监理通知单

工程名称: 围场满族蒙古族自治县 2016 年村级光伏扶贫电站采购项目 编号: WCFP-TZD-003

关于山湾子乡红葫芦村现场存在的需整改问题

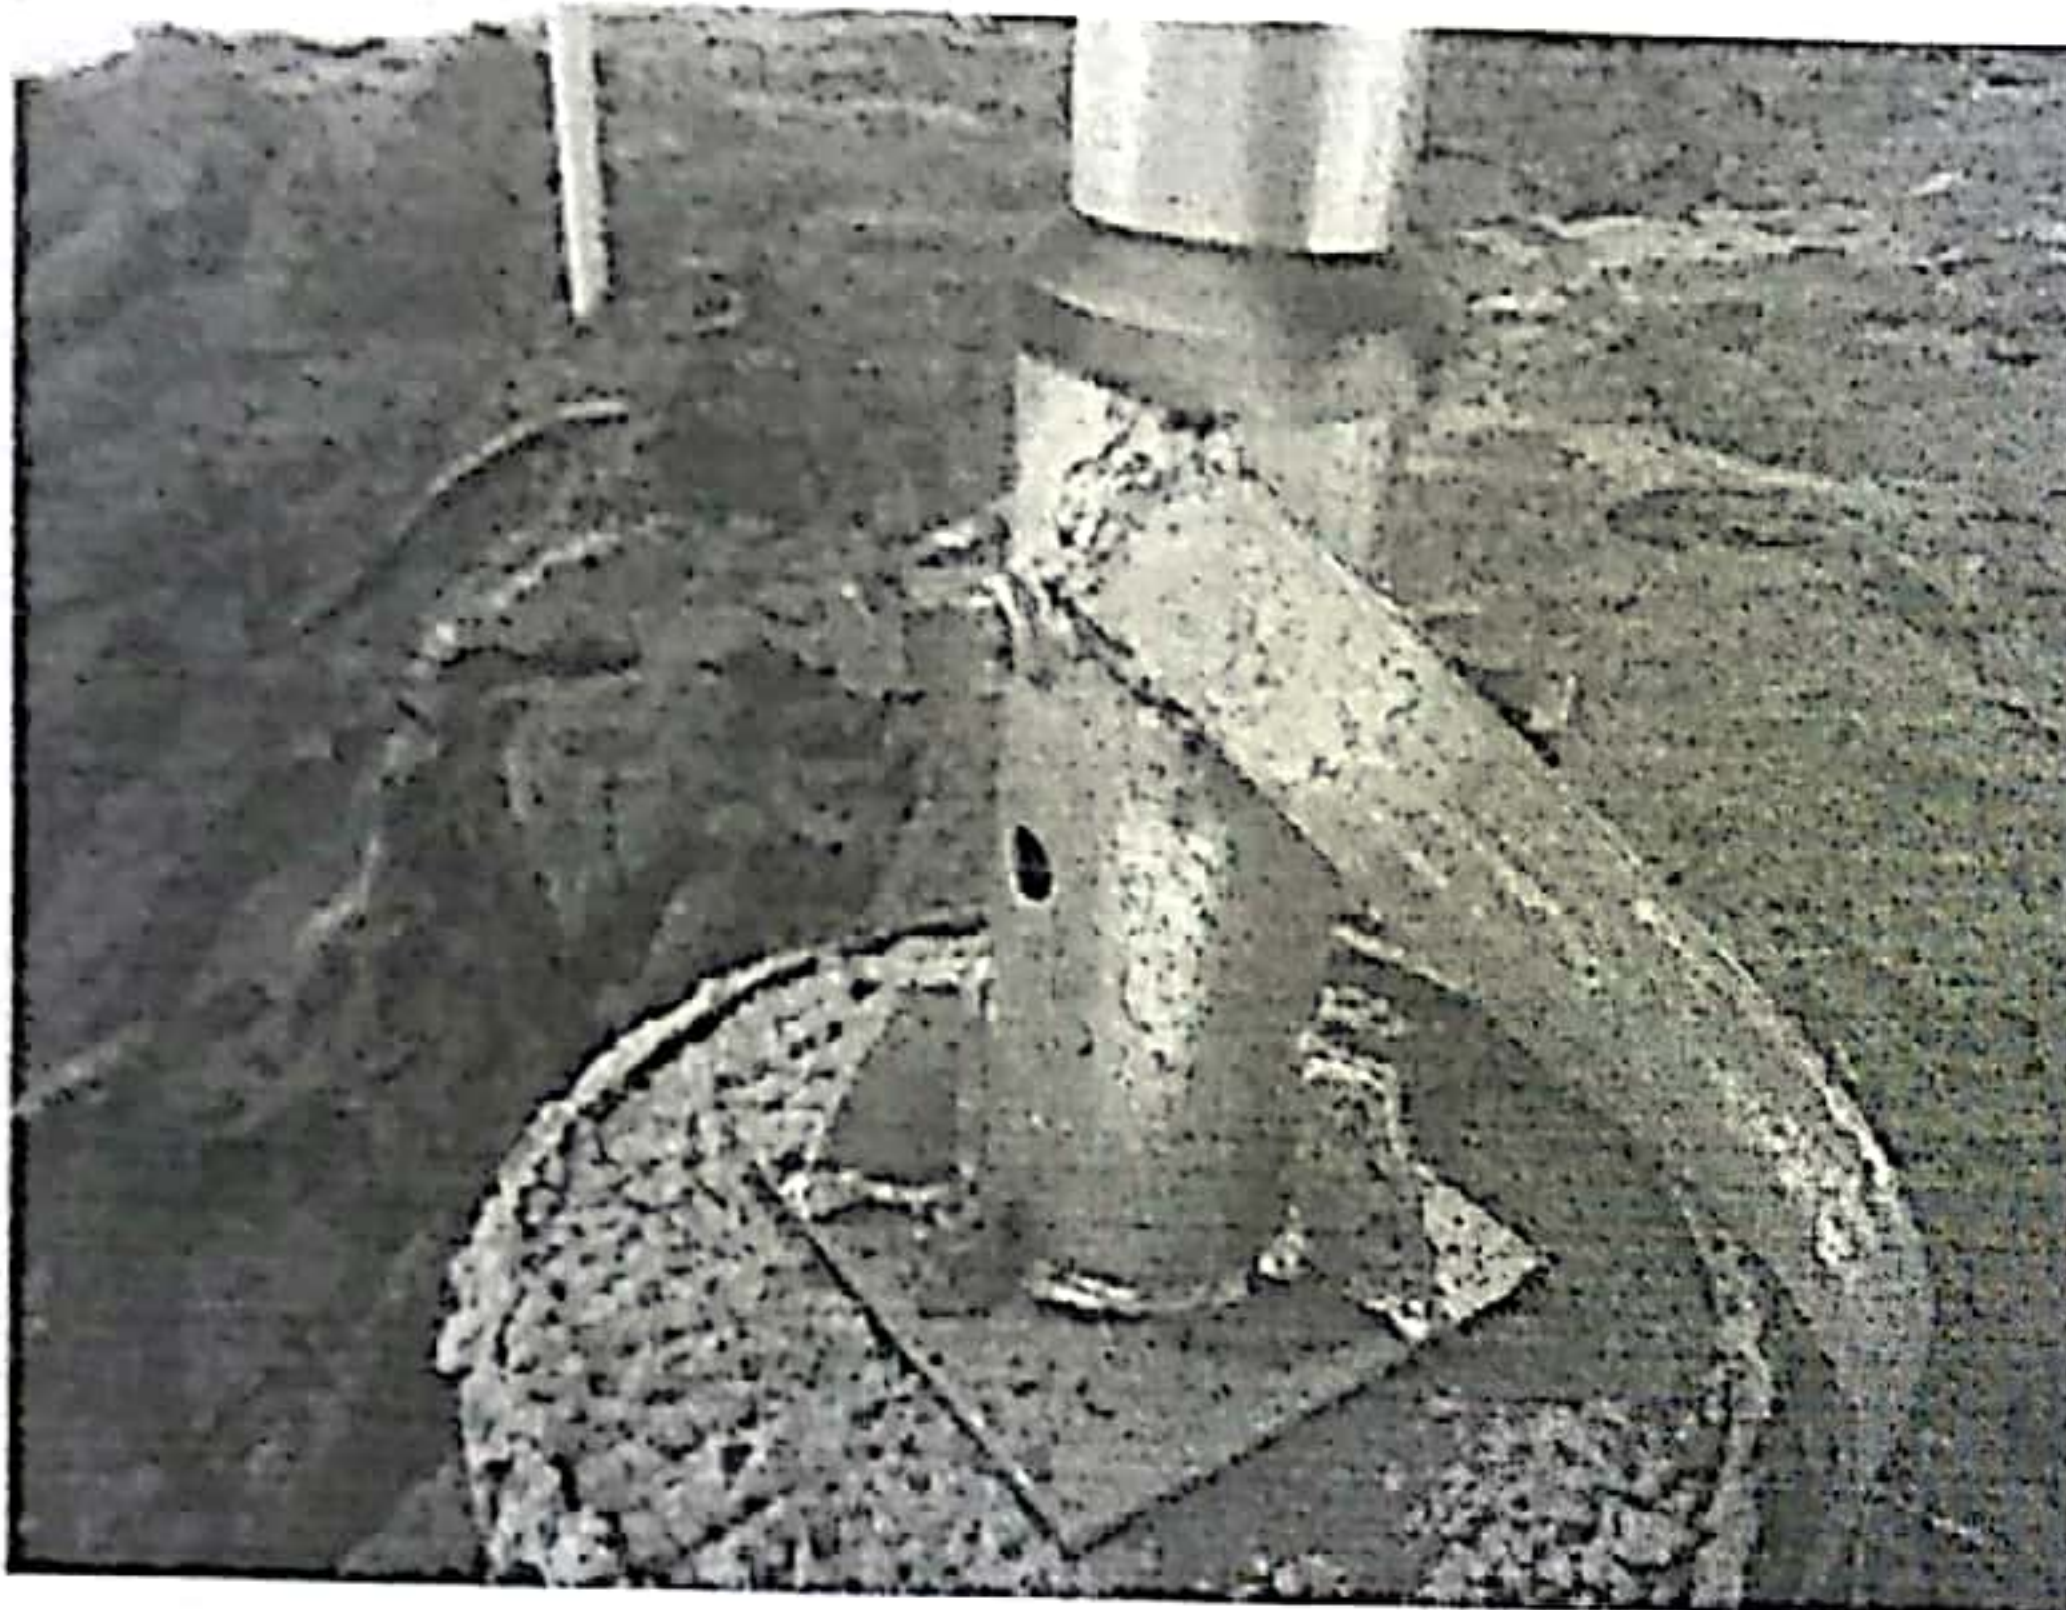
防孤岛保护箱洞口未封堵

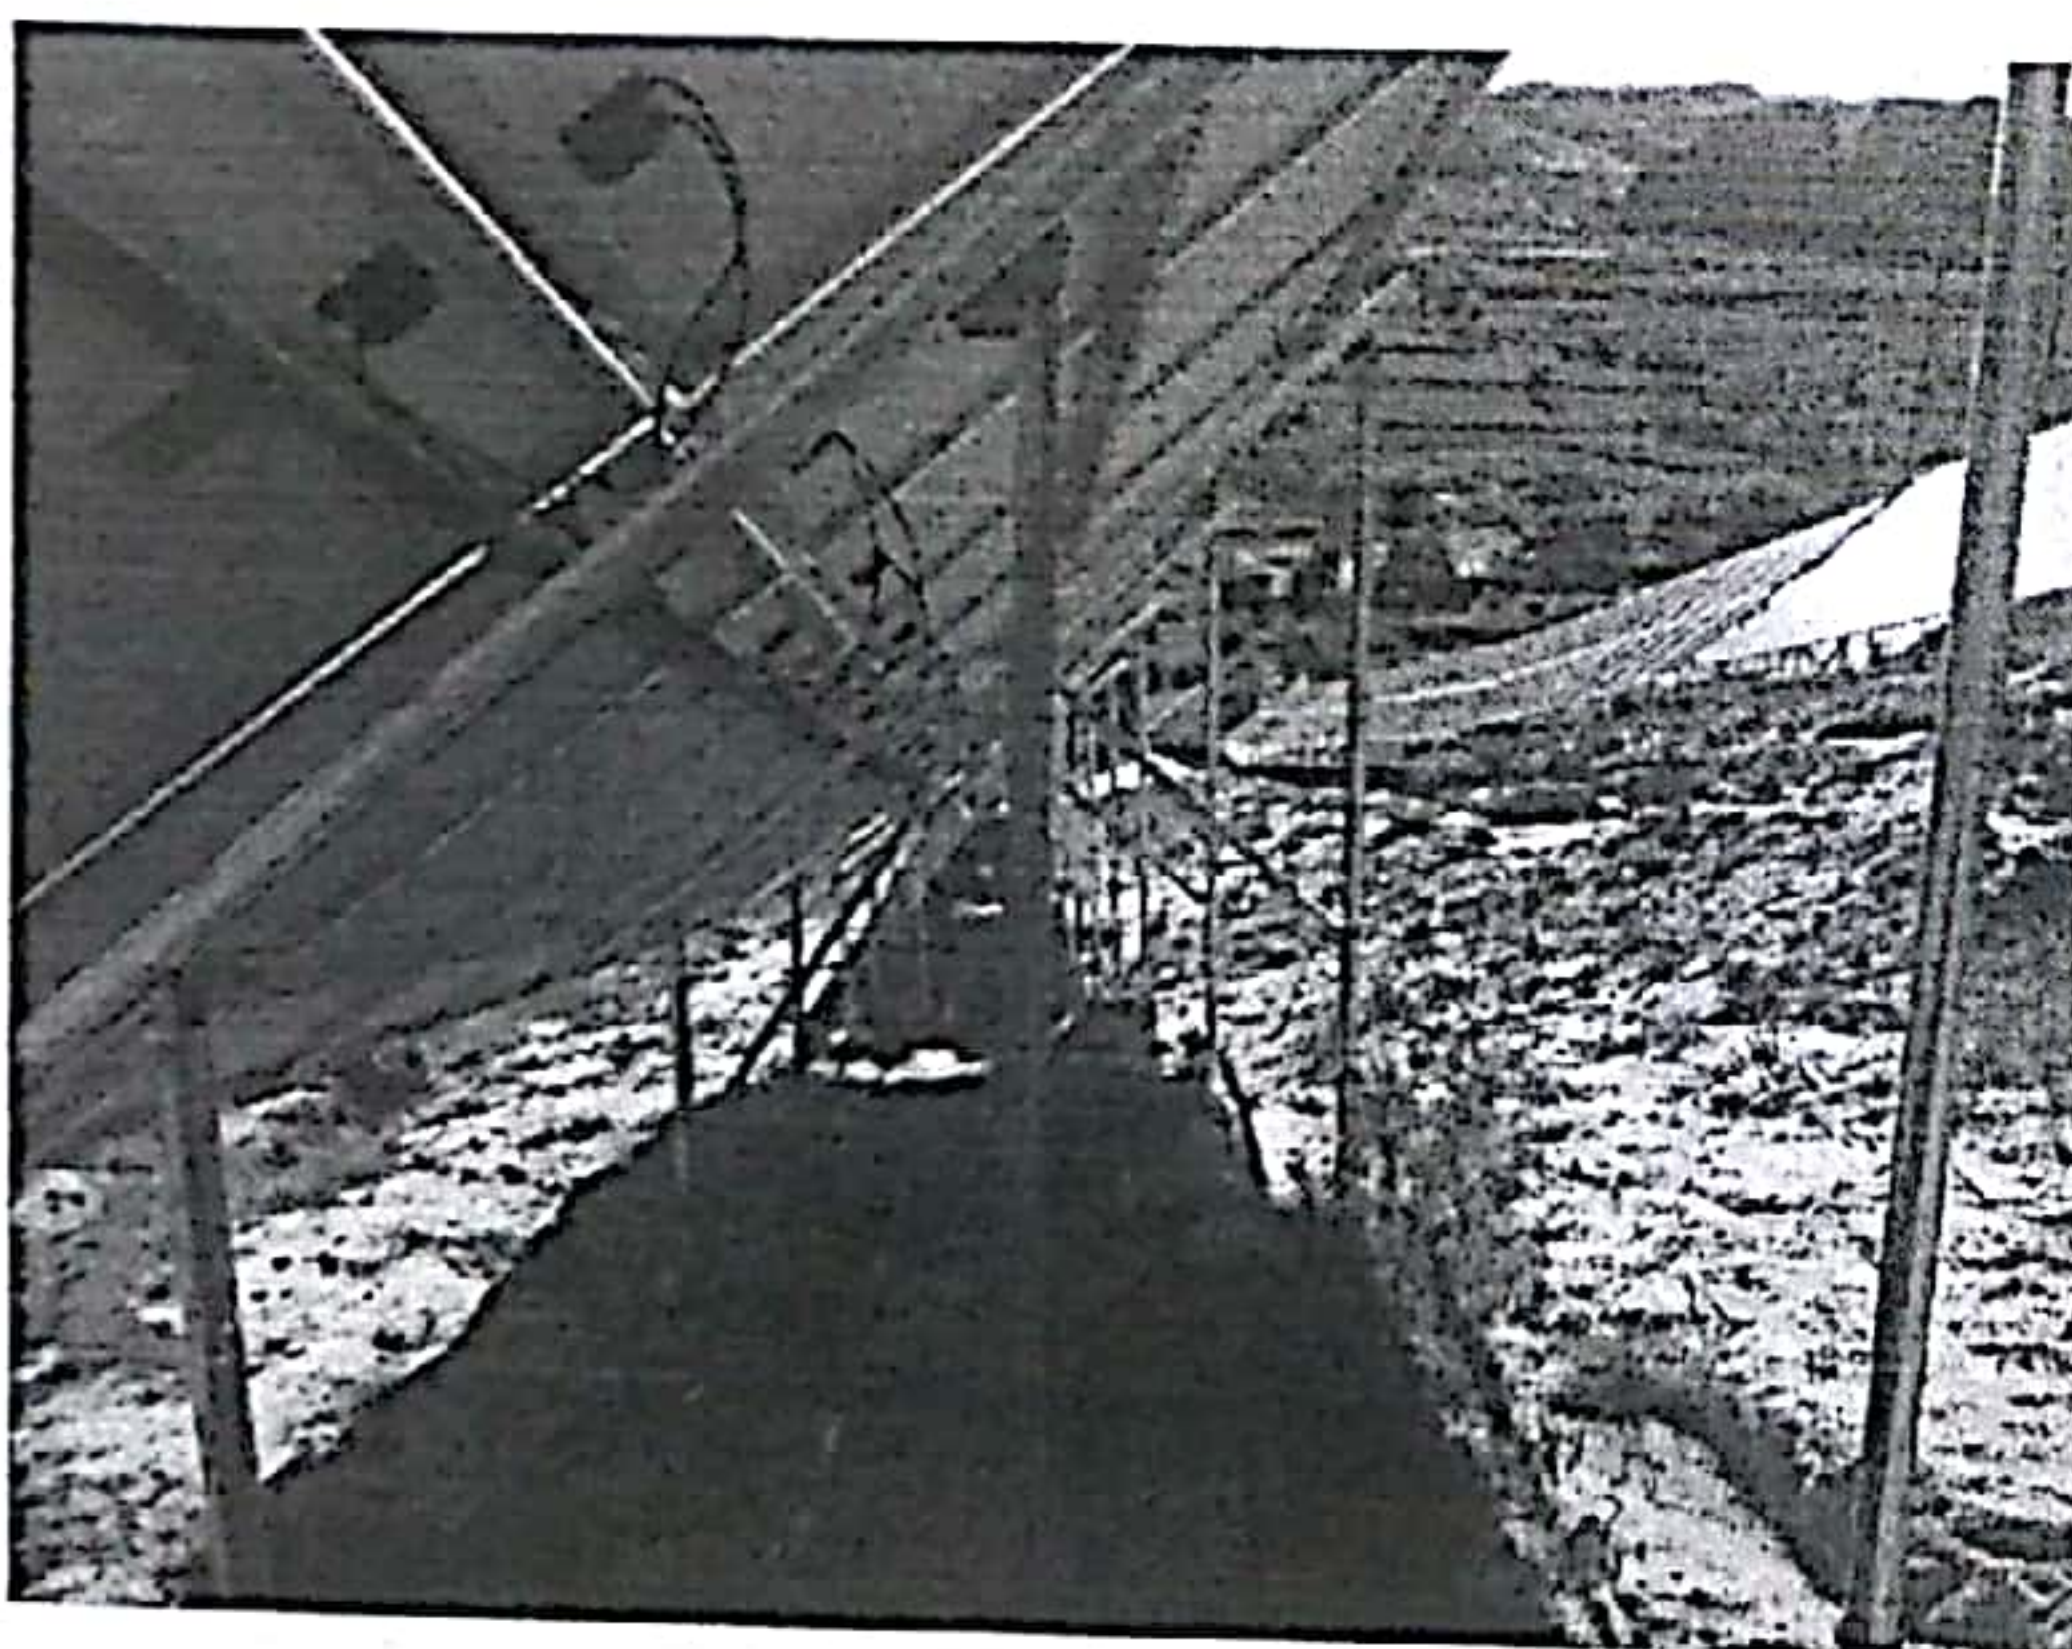
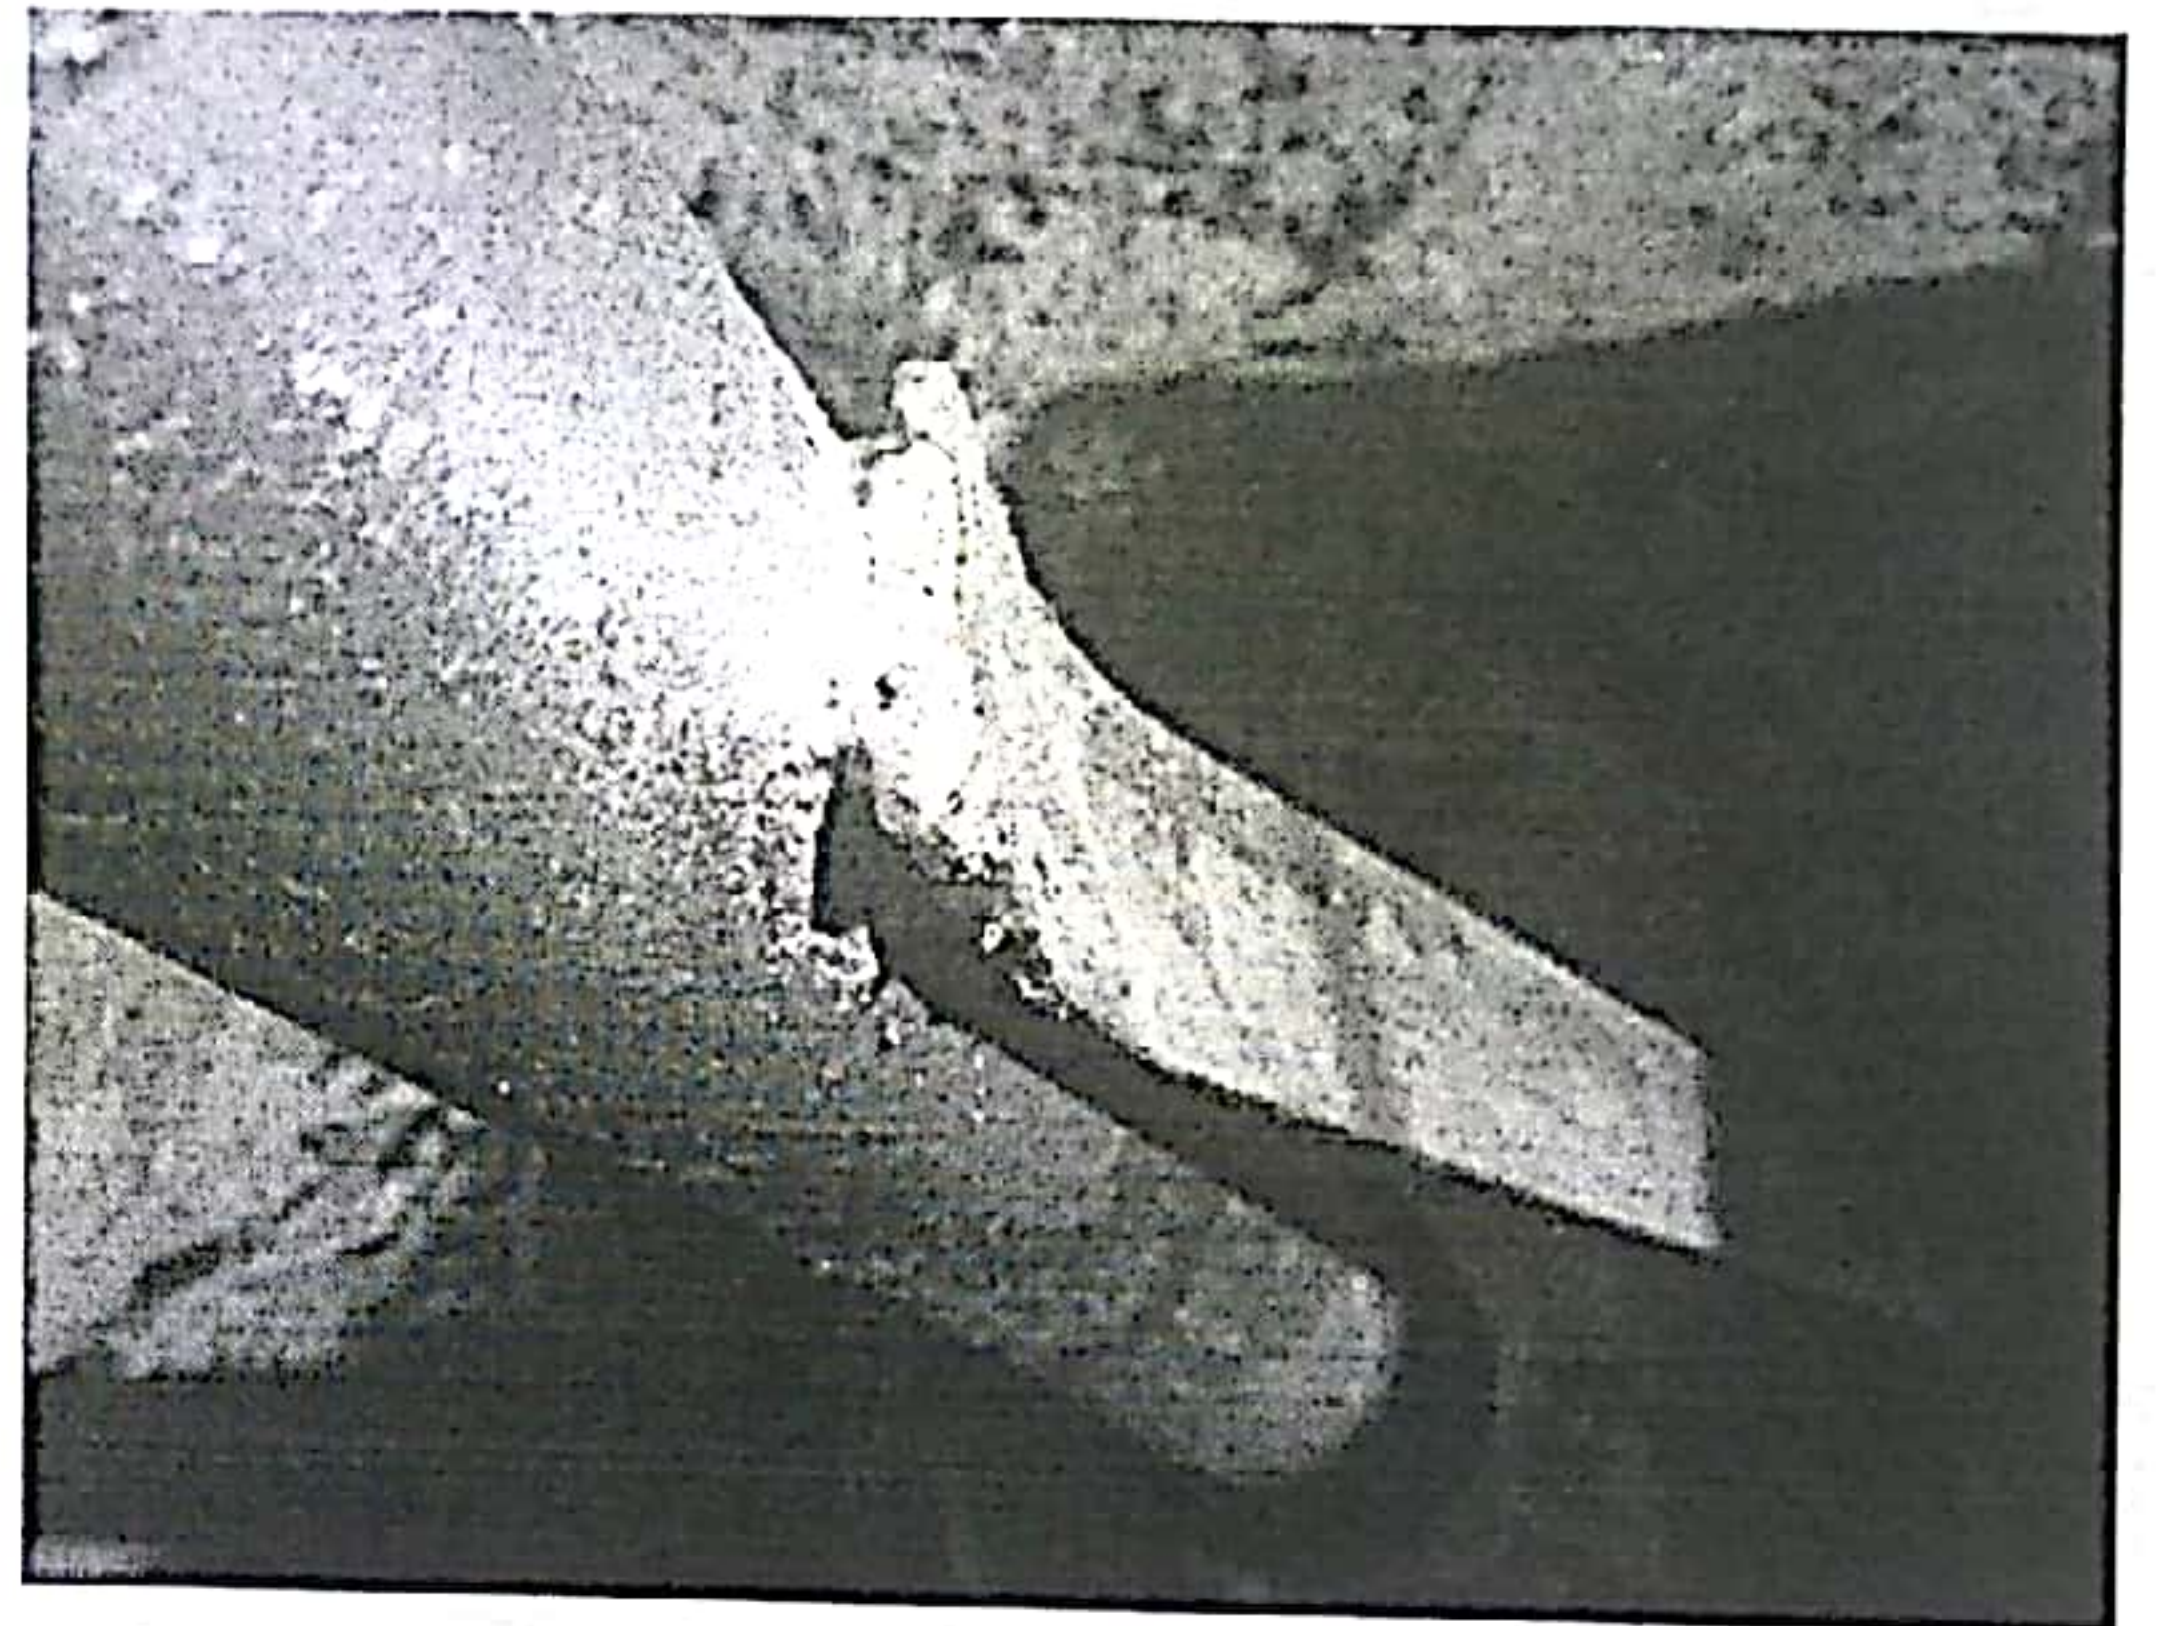
接地扁铁焊接不规范、焊接区长度不足
